DETERMINAZIONE DEL DIRIGENTE SERVIZIO VIA/VINCA 18 novembre 2024, n. 742

[ID VIP 11125] - Parco agrivoltaico denominato "SOLAR ENERGY", di potenza pari a 202,07 MW e relative opere di connessione alla RTN, da realizzarsi nei Comuni di Brindisi (BR) e Mesagne (BR).

Proponente: SOLAR ENERGY PARTNERS S.R.L.

SCHEDA ISTRUTTORIA VALUTAZIONE DI IMPATTO AMBIENTALE

Figura 04: Area dell'impianto fotovoltaico su cartografia PPTR con segnalazione dei vincoli delle componenti culturali ed insediative

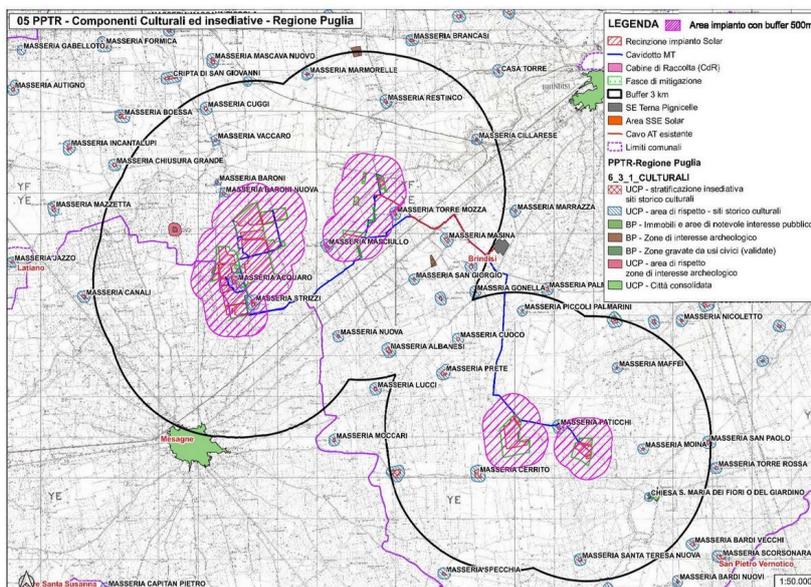
Si segnala la vicinanza a Siti Interessati da Beni Storico Culturali: Segnalazioni Architettoniche:

- Masseria Strizzi - Comune di Brindisi – Cod BR000191– edificio Insediamento Abitativa (vicino B9);
- Masseria Acquaro - Comune di Brindisi – Cod MSB18009– edificio Abitativa Produttiva (vicino B8);
- Masseria Masciullo- Comune di Brindisi - Cod BR000155- edificio Abitativa Produttiva (vicino C12);
- Masseria Torre Mozza - Comune Brindisi – Cod BR000193 - Abitativa Produttiva (vicino C12);
- Masseria Paticchi - Comune Brindisi – Cod BR000171- Abitativa Produttiva (vicino D14);

Figura 05: Area dell'impianto fotovoltaico con cavidotto e SSE su cartografia PPTR con segnalazione di tutti i vincoli delle componenti Idrologiche, Geomorfologiche, Botanico Vegetazionali e delle Aree Protette

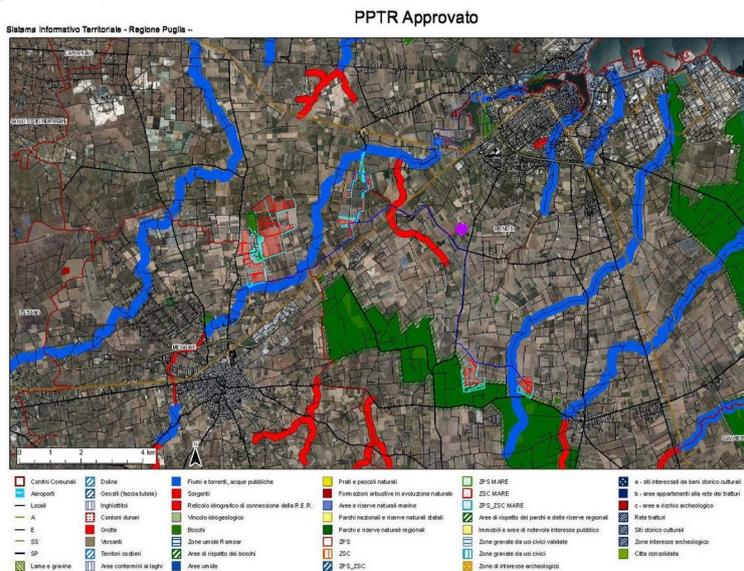
Dall'analisi della cartografia del PPTR l'area dell'impianto non interseca alcun vincolo diretto del PPTR. Alcuni vincoli presenti sull'area ricadono sulle particelle catastali di progetto ma non nell'area recintata adibita all'impianto. (Fig.05)

Figura 06: Area dell'impianto Fotovoltaico con indicazione delle aree NON IDONEE ai sensi del R.R. 24/2010

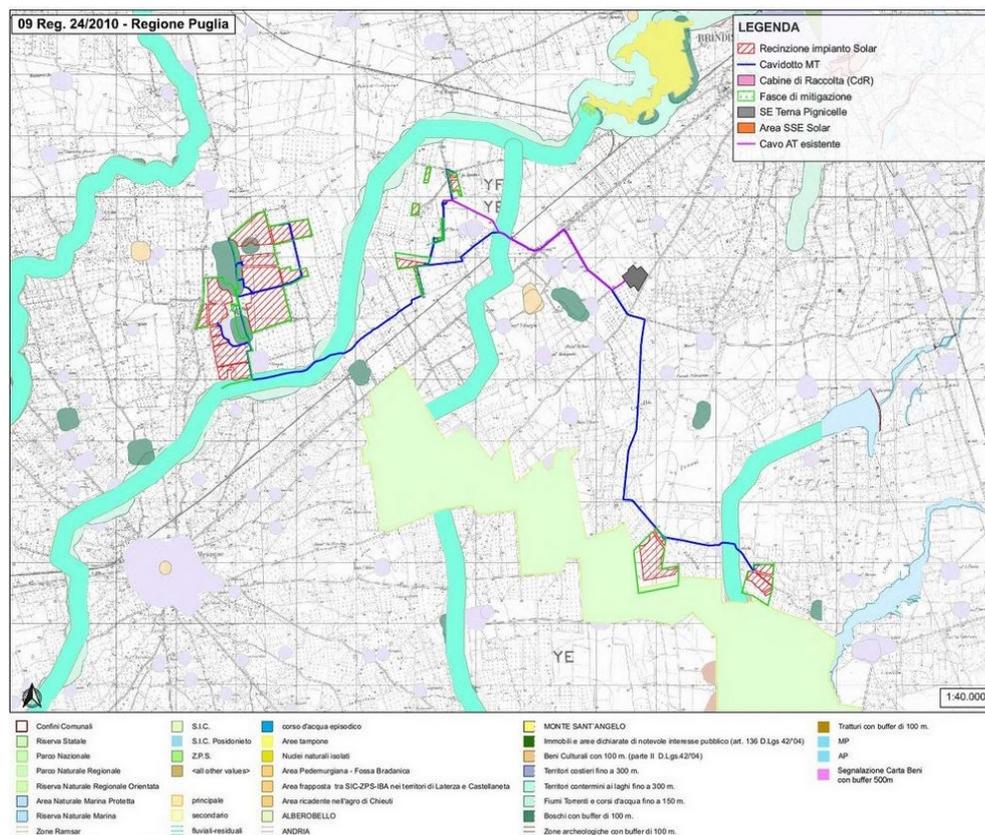
In riferimento al Decreto Ministeriale n.24 del 30 dic. 2010 avente per oggetto: "Linee Guida per l'autorizzazione degli impianti alimentati da fonti rinnovabili", recante la individuazione di aree e siti non idonei alla installazione di specifiche tipologie di impianti alimentati da fonti rinnovabili nel territorio della Regione Puglia", e in riferimento al DGR 23 ott 2012 n 2122 si riporta la cartografia relativa alle **AREE NON IDONEE. (Fig.06)**

Dalla cartografia si conclude che l'area interessata nel progetto dell'impianto fotovoltaico **non ricade tra le aree non idonee.**

Per quanto concerne il **cavidotto in MT e in AT** ricade nei vincoli delle aree non idonee (Fig.06):

- Aree tutelate per legge Fiumi torrenti e corsi d'acqua: FOSSO CANALE (G.U.) Cod.LE0040 Id Vincolo R.D. 7/4/1904 N. 2221 IN G.U. N.16;
- Vincolo connessioni fluviali;

Figura 07: Area dell’impianto Fotovoltaico su cartografia PAI

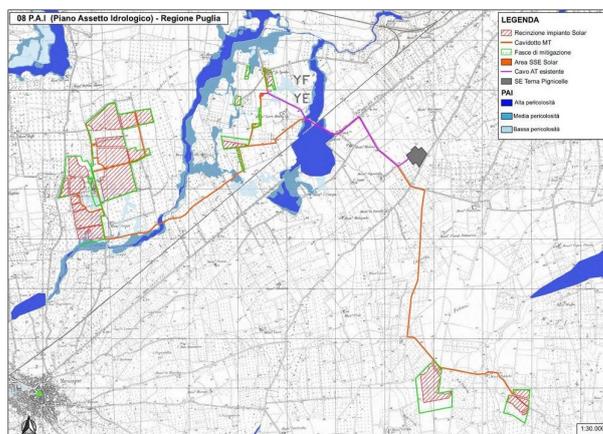
Dalla consultazione della cartografia del PAI (Fig.07) risulta che il cavidotto attraversa con aree a pericolosità idraulica BP, MP o AP. Per quanto riguarda il vincolo idrogeologico il cavidotto sarà realizzato con la tecnologia TOC e sarà ubicato su strada pubblica esistente avendo cura di mantenere le tubazioni in cui sono posati i cavi al di sotto di 1,5 m dal fondo dell'alveo fluviale.

Figura 09: Area dell'impianto fotovoltaico con indicazione degli altri impianti FER

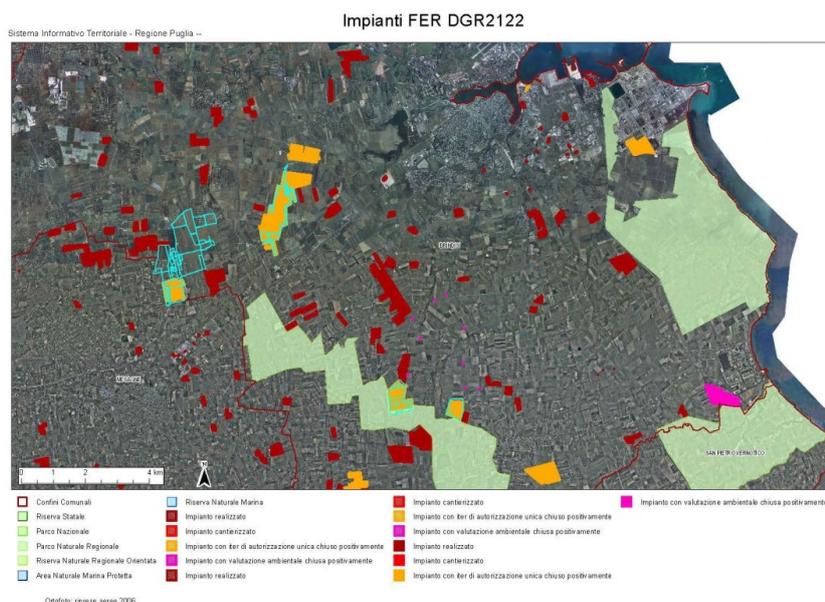
Analizzando l’area dell’impianto in relazione ad **ALTRI IMPIANTI ALIMENTATI DA FONTI RINNOVABILI** risulta che in prossimità dell’impianto esistono altri impianti di tipo fotovoltaico a terra già

realizzati (Fig.09). Dalla cartografia consultabile sul sito del SIT della Regione Puglia risulta che nelle immediate vicinanze dei campi sono presenti molti impianti da fonte fotovoltaica approvati e già realizzati.

Si segnala che gli impianti segnalati in giallo sono progetti che hanno ottenuto l'AU PRE e insistono sulle stesse particelle del progetto in esame

Figura 10: Sezione dell'area dell'impianto con indicazione delle scelte progettuali

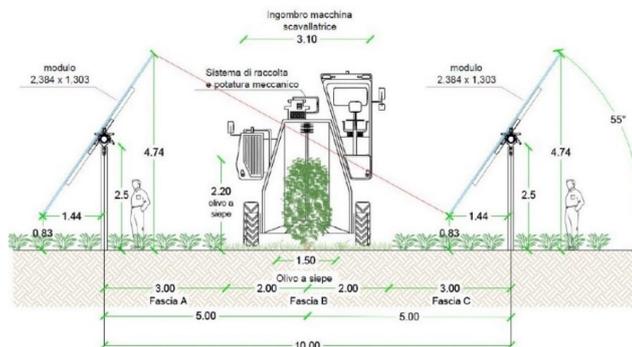
- Sono stati presi in considerazione criteri progettuali volti ad ottenere il minor consumo possibile di territorio, sfruttando al meglio le risorse energetiche disponibili. Il progetto presentato prevede il generatore fotovoltaico composto da 288680 moduli in silicio monocristallino, delle dimensioni 2384x1303x35 mm, bifacciali, della potenza di 700 Wp, installati a terra su tracker monoassiali di tipo orizzontale con dispositivi elettromeccanici in grado di far ruotare i pannelli lungo un singolo asse per inseguire il sole durante tutto il giorno da est a ovest in modo da sfruttare in modo ottimale l'irraggiamento solare. Le strutture di sostegno saranno in acciaio zincato infissi direttamente nel terreno. Dagli elaborati scrittografici di progetto si evince che l'asse di rotazione è ubicato a 2,50 m da terra, raggiungendo quindi un'altezza massima di 4,74 m e un'altezza minima da terra di 0,83 m (Fig.09). La distanza tra i tracker sarà di 10,00 m.
